WZP-II.271.11.700.2018.E

„Zaprojektowanie i wykonanie robót budowlanych polegających na budowie parkingu wielopoziomowego typu Park&Ride i Park&Go wraz z realizacją infrastruktury drogowej, technicznej i zagospodarowaniem terenu przy ul. Grudziądzkiej 9-15 w Bydgoszczy”, przetarg nieograniczony, WZP.271.11.2018.E

Działając na podstawie art. 38 ustawy z dnia 29 stycznia 2004r. Prawo zamówień publicznych (dalej uPzp, tekst jedn. Dz.U. z 2018r., poz. 1986 ze zm.), udziela się odpowiedzi na następujące pytania (Uwaga: numeracja pytań nie wynika z błędu Zamawiającego – jest związana z kolejnością wpływania pytań do Zamawiającego):

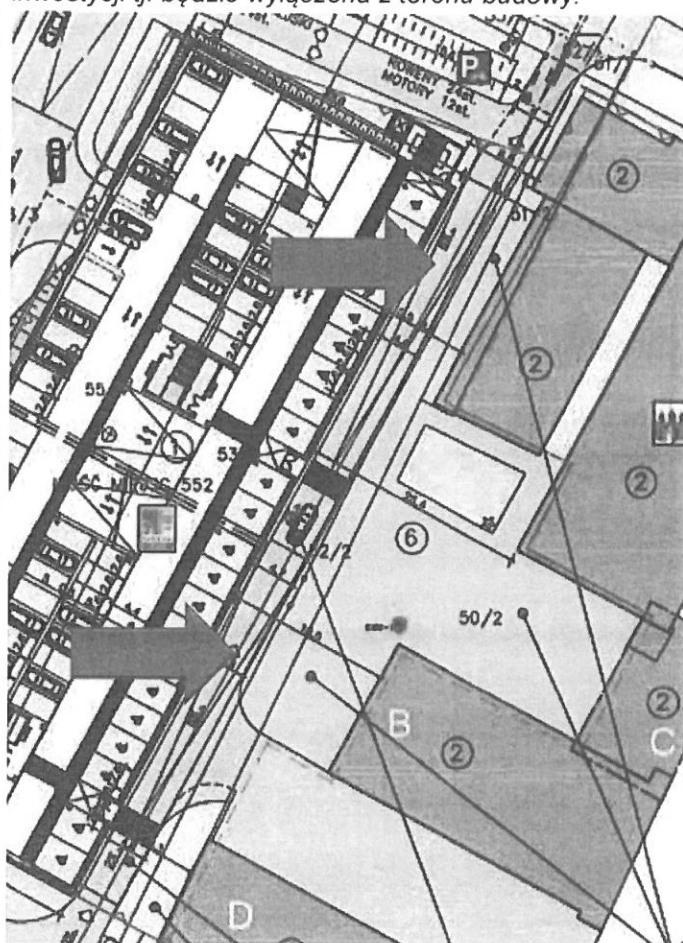
Pytanie nr 171

Prosimy o informację czy droga pożarowa (oznaczona na rysunku poniżej czerwonymi strzałkami) biegnąca wzdłuż budynków Urzędu Miasta będzie użytkowana w czasie realizacji inwestycji tj. będzie wyłączona z terenu budowy.

Wskazana droga w musi spełniać wymogi drogi pożarowej dla budynków UMB. W przypadku konieczności wyłączenia jej z użytkowania Wykonawca winien uzgodnić rozwiązanie zamienne z rzeczoznawcą do spraw p.poż. i uzyskać akceptację Kujawsko – Pomorskiego Komendanta Wojewódzkiego Państwowej Straży Pożarnej.

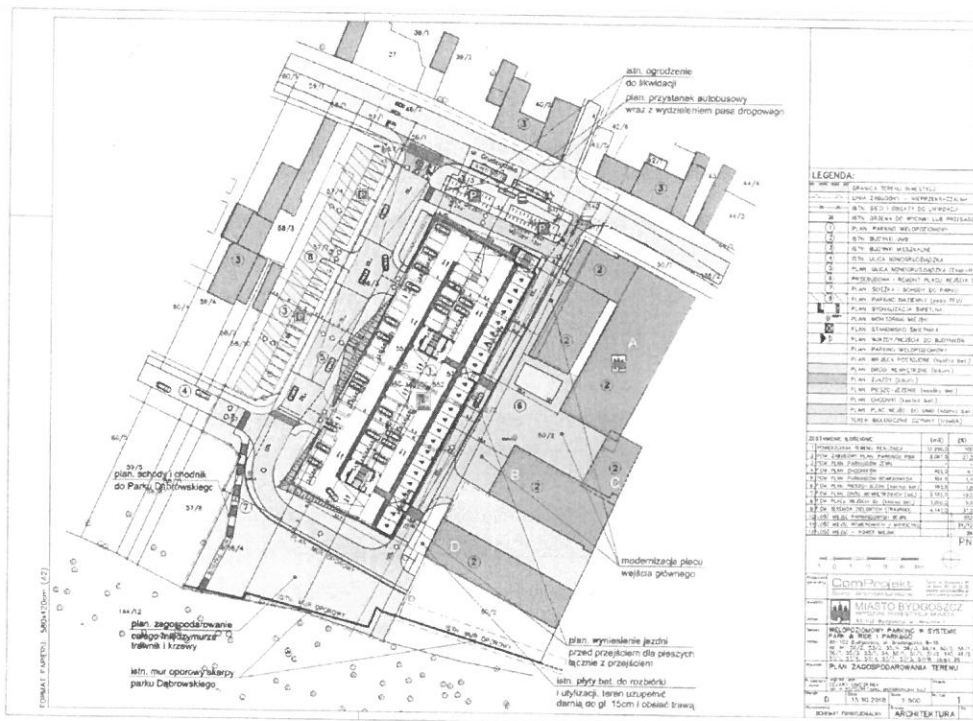
200	<p><u>Pytanie nr 200</u> Zwracamy się z prośbą o wyjaśnienie przedmiotu umowy. Czy obszar wskazany w planie zagospodarowania terenu określony jako granica terenu inwestycji jest przedmiotem postępowania przetargowego oznaczony w PFU przerywaną linią kolor czerwony. Po za zakresem Wykonawcy</p>

jest parking naziemny (architektura/plan zagospodarowania terenu, rysunek nr 1, w legendzie określony jako nr 8; plan parking naziemny po za PFU) zlokalizowany na działce nr 57/7 i 57/4? W załączeniu rysunek KPP_rysunki_11_2018_E_tcm 30-250217_1.

Zamawiający potwierdza, że obszar wskazany w planie zagospodarowania terenu określony jako granica terenu inwestycji jest przedmiotem postępowania przetargowego oznaczony w PFU przerywaną linią kolor czerwony. Po za zakresem Wykonawcy jest parking naziemny (architektura/plan zagospodarowania terenu, rysunek nr 1, w legendzie określony jako nr 8; plan parking naziemny po za PFU) zlokalizowany na działce nr 57/7 i 57/4.
